**Forum mondial de l'harmonisation des Règlements  
concernant les véhicules**

Groupe de travail de la sécurité passive

### **Proposition de complément 4 à la série 01 d'amendements au Règlement n° 94 (Protection des occupants en cas de collision frontale)**

#### **Communication du Groupe de travail de la sécurité passive\***

Paragraphe 6.2.1, modifier comme suit:

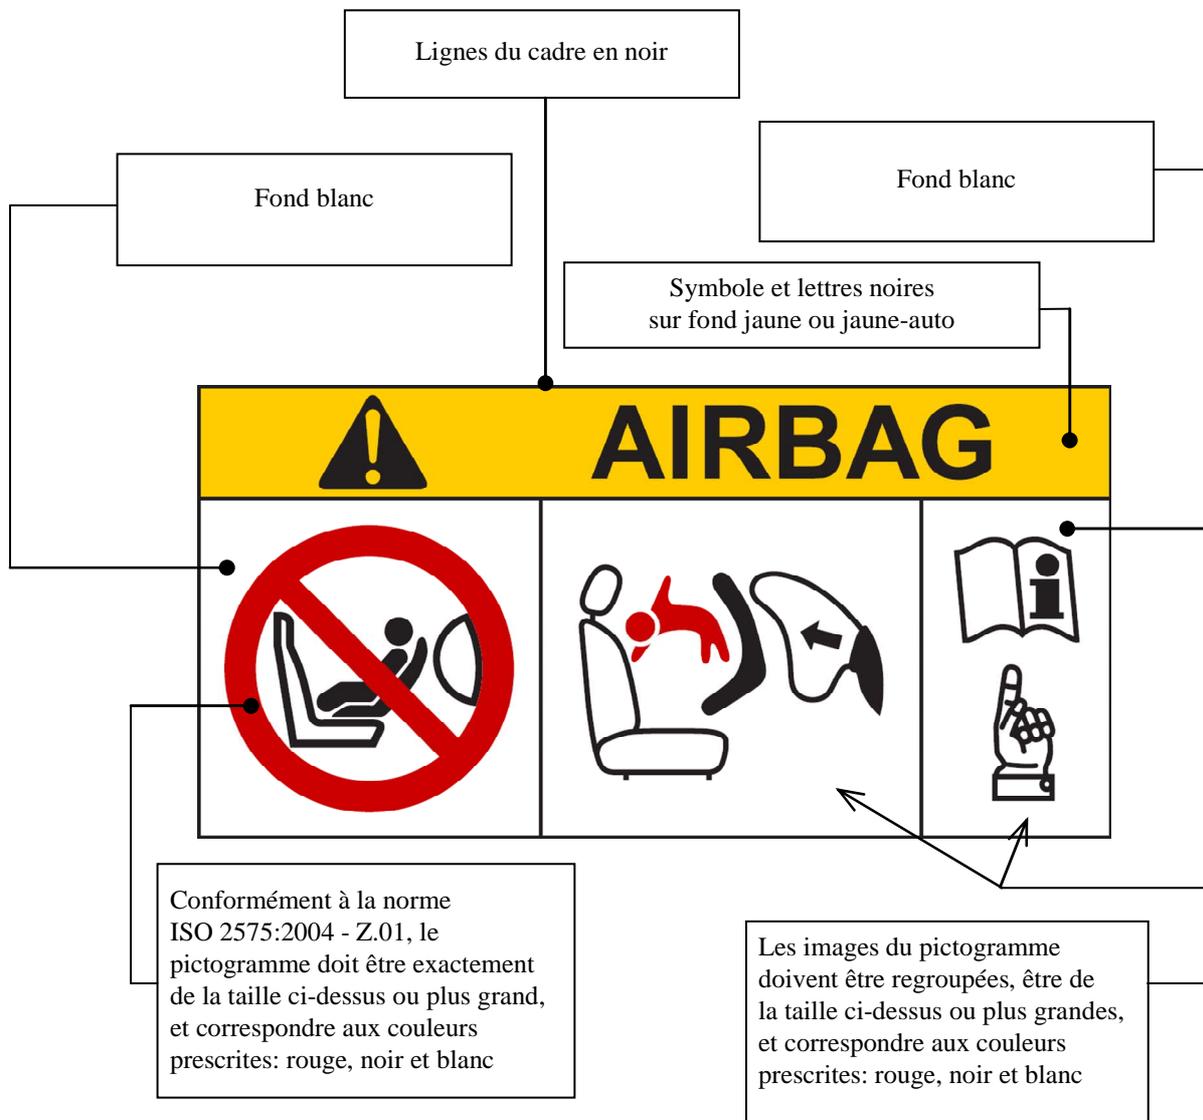
«6.2.1 Ces informations doivent comprendre au minimum une étiquette sur laquelle figurent des pictogrammes de mise en garde explicites, comme indiqué ci-après:

Les dimensions hors tout sont au minimum de 120 x 60 mm (ou une surface équivalente).

La présentation de l'étiquette peut différer de l'exemple ci-dessus mais le contenu du texte doit être conforme aux prescriptions mentionnées plus haut.».
